PROPUESTA DE DICTAMEN TÉCNICO

SOLICITUD DE APRECIACIÓN FAVORABLE PARA LA EXCLUSIÓN DE REALIZACIÓN DE LAS PRUEBAS BIENALES DE VERIFICACIÓN DE LA CAPACIDAD DE LAS BOMBAS DEL SISTEMA DE ROCIADO DE LA CONTENCIÓN, REQUERIDAS EN EL APÉNDICE V DE LA EDICIÓN DE 2017 DEL CÓDIGO ASME OM, DE LA CENTRAL NUCLEAR ALMARAZ

Figura 1: Alineamiento del Sistema SP en la fase de Rociado en Modo Inyección

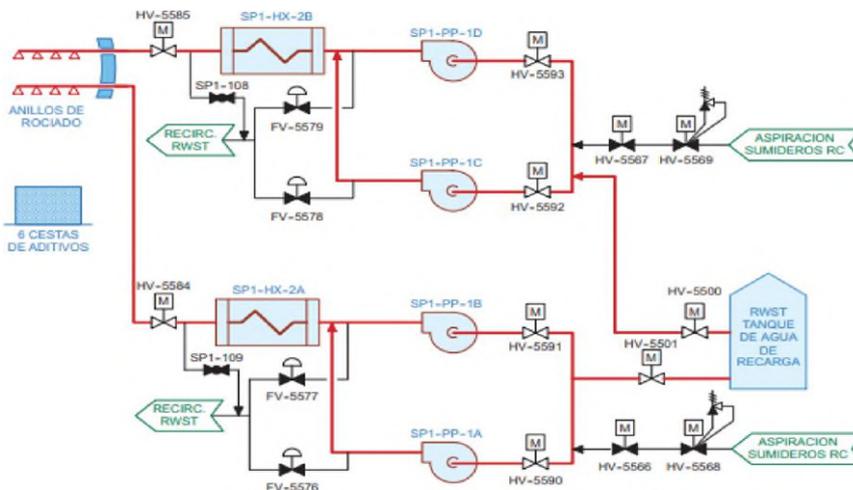
- Las 4 bombas arrancan simultáneamente al recibir una señal de inyección de seguridad. La aspersión a la contención se produce inicialmente en el "modo de inyección", aspirando desde el RWST (tanque de almacenamiento de agua de recarga) y descargando a la contención, cuando la presión dentro del recinto de contención alcance el tarado de alta-3 (0,740 kg/cm² rel.) o bien mediante la actuación manual desde sala de control (ver figura 1). Cuando el nivel del tanque de recarga alcance el punto de consigna de bajo nivel, el operador cambiará entonces el alineamiento del sistema SP al "modo de recirculación", mediante el alineamiento de la aspiración de las bombas desde el sumidero del recinto de contención.

- Los caudales máximos requeridos al sistema de rociado de la contención para la mitigación del accidente base de diseño, en los diferentes puntos de funcionamiento, son los siguientes:
 - Caudal de rociado en la fase de inyección: 816,48 m³/h (3600 gpm).
 - TDH en la fase de inyección: 174 mca (570 pies).
 - Caudal de rociado en la fase de recirculación: 907,2 m³/h (4000 gpm).

2. Figura 2: Alineamiento en pruebas de las bombas del Sistema de Rociado

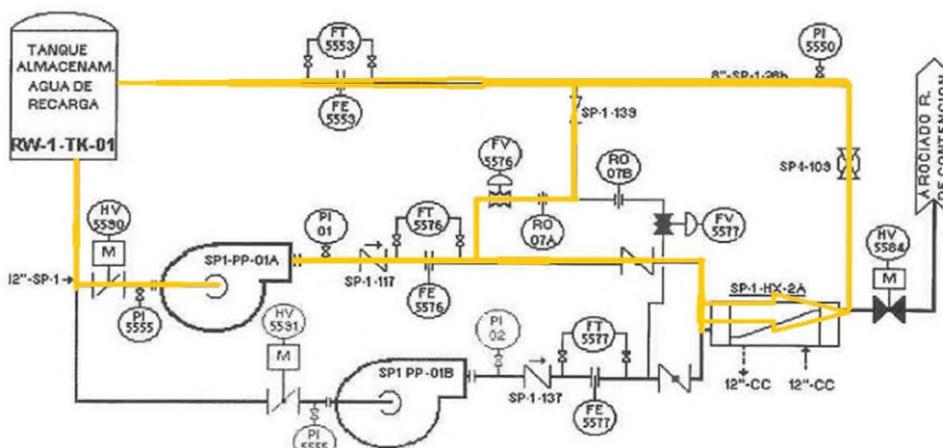
- Las pruebas en servicio de las bombas se realizan individualmente para cada bomba, aspirando agua del tanque de almacenamiento de agua de recarga (RWST) y retornándola a dicho tanque por la línea de prueba, que está conectada a la línea de descarga de la bomba. Los alineamientos de cada bomba son idénticos para las pruebas trimestrales y completas y se llevan a cabo tanto por la línea de prueba de recirculación corta (sin pasar por el cambiador de calor) como de recirculación larga (a través del cambiador de calor) (ver figura 2)

- Los valores de referencia de caudal y de presión diferencial establecidos para las pruebas de tipo B y completas del MISI para las 8 bombas de las 2 unidades resultan ser muy similares. Dichos valores están en el intervalo de entre 15,5 y 15,9 Kg/cm² para la presión diferencial y de entre 590 y 610 m³/h para el caudal de la bomba. Por tanto entregan un caudal superior al máximo requerido para cada bomba funcionando en paralelo en condiciones de accidente (2000gpm, lo que equivale a unos 450 m³/h), ya que se trata de bombas del 50% de capacidad.

Figura 3: Alineamiento en prueba con dos bombas del tren A en paralelo

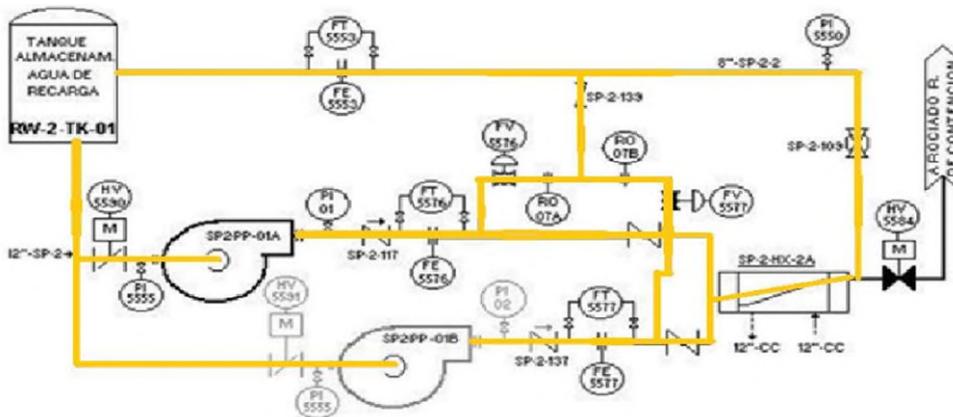
- En el informe IR-22/021 Rev.0 se establece que la prueba de verificación requerida en el apéndice V debería hacerse con el alineamiento de las bombas que está previsto en caso de accidente, es decir, con las 2 bombas de cada tren funcionando en paralelo. El titular ha realizado una prueba singular y específica para comprobar la viabilidad de la prueba de verificación con las dos bombas del tren A de la unidad II funcionando en paralelo y con las líneas de prueba de recirculación “larga y corta” al RWST abiertas, según se muestra en la figura 3. Los resultados de la prueba realizada verifican que, en el diseño actual del sistema en CN Almaraz, el alineamiento de prueba reproduciendo las condiciones de funcionamiento previsto en accidente (dos bombas en funcionamiento en paralelo) no permite alcanzar los valores de caudal de cada tren requeridos en el Estudio Final de Seguridad.

- Con la configuración actual de la planta y las consideraciones del titular, GEMA considera aceptable concluir que la prueba no se puede realizar con un caudal igual o superior a los valores requeridos al sistema en los análisis del accidente base del diseño, ya que las líneas de recirculación utilizadas para la prueba tienen diámetros considerablemente inferiores a los diámetros de las líneas principales del sistema SP.

- En cualquier caso, y en vista a los procedimientos de prueba vigentes y a los resultados aportados por el titular de las últimas pruebas completas realizadas, se considera que el caudal de referencia de las pruebas completas que se realizan a cada bomba, de aproximadamente 600 m³/h, es superior al caudal máximo requerido en accidente, que como ya se ha indicado es de aproximadamente 450 m³/h por cada bomba.

- En base a estos datos, la evaluación considera aplicable la Nota 1, anteriormente indicada, del apéndice V del código ASME OM, la cual permite eximir a las bombas del sistema SP del requisito de realizar la prueba de verificación bienal de la capacidad de las bombas de rociado de contención, debido a que los valores de referencia de caudal establecidos en las pruebas trimestrales y completas de las bombas de manera individual son superiores al valor máximo de caudal requerido a cada bomba en los análisis de accidentes. Dicha modalidad de prueba individual es conservadora a efectos de demostrar el cumplimiento con el RV 3.6.6.2 de la ETFM 3.6.6, que requiere demostrar que la bomba puede dar una presión de descarga en el punto de prueba mayor o igual que 18 kg/cm².
